**Изменение № 2 ГОСТ 17362—71 Масла нефтяные. Метод определения числа омыления**

**Утверждено и введено в действие Постановлением Государственного комитета СССР по стандартам от 28.06.88 № 2455**

**Дата введения 01.01.89**

1—сходимость; 2—воспроизводимость

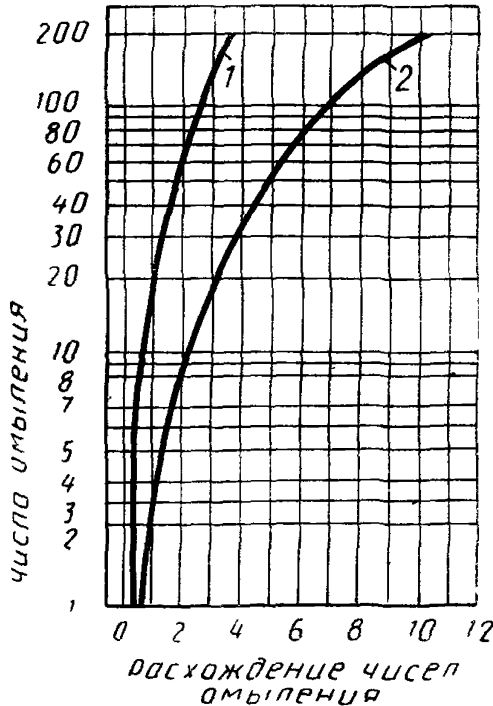
Пункт 5.1. Заменить слова: «Повторяемость» на «Сходимость»; «черт. 1 или черт. 2» на «чертеж»;

чертеж 1 заменить новым:
